Начальнику ФГБУ
ВНИИПО МЧС России
Гордиенко Д.М.

10.11.2022 № ИГ-117-1961-13-2
На № б/н от 21.10.2022

О рассмотрении обращения

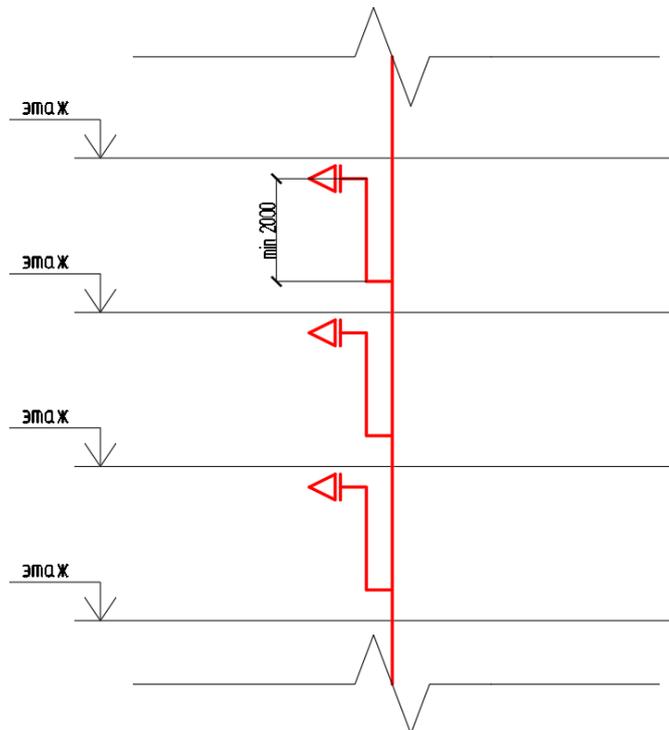
Прошу Вас разъяснить возможность выполнения воздушного затвора следующим образом (см. рисунок ниже)?

Представленные на Вашей схеме воздушные затворы соответствуют положениям п. 3.1 СП 7.13130.2013 «Отопление, вентиляция и кондиционирование. Требования пожарной безопасности».
